泊発電所3号炉

基準津波に関するコメント回答

(水位下降側に係るコメント回答)

令和5年12月8日
北海道電力株式会社

【貯留堰を下回る時間の最大ケースに対して
位相 (東西方向位置等) の変動を考慮する必要がないとする根拠】

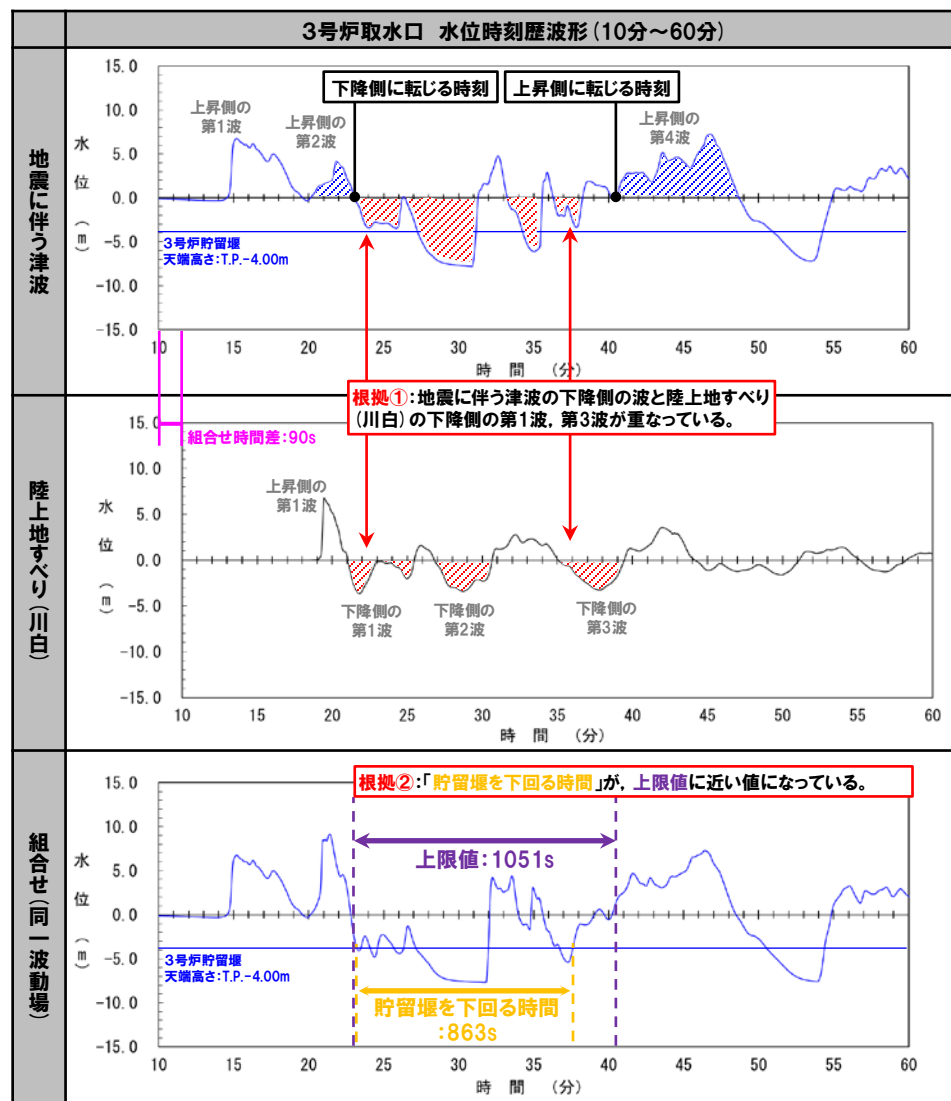
○選定した「貯留堰を下回る時間」の最大ケースは、以下のとおり、組合せ評価において、最大値を得る位相の関係となっていること（位相の変動を考慮する必要がないこと）を確認した（指摘事項No.33 回答）。

○「貯留堰を下回る時間」が長くなるメカニズムの分析※1を踏まえたうえで、「貯留堰を下回る時間」の最大ケースに対して位相 (東西方向位置等) の変動を考慮する必要がないとする根拠は、以下の①②のとおりである。

①地震に伴う津波の上昇側の第2波が下降側に転じる時刻・上昇側の第4波に向け上昇側に転じる時刻付近において、「地震に伴う津波の下降側の波」と「陸上地すべり (川白) の下降側の波」が重なっており、「貯留堰を下回る時間」が選定した波源において長くなる位相の関係となっていることを確認した (右図の**根拠①**参照)。

②上記の結果、「貯留堰を下回る時間」が、選定した波源において、地震に伴う津波の上昇側の第2波・第4波の間の引き波時で形成される**上限値**※2に近い値になっていることを確認した (右図の**根拠②**参照)。
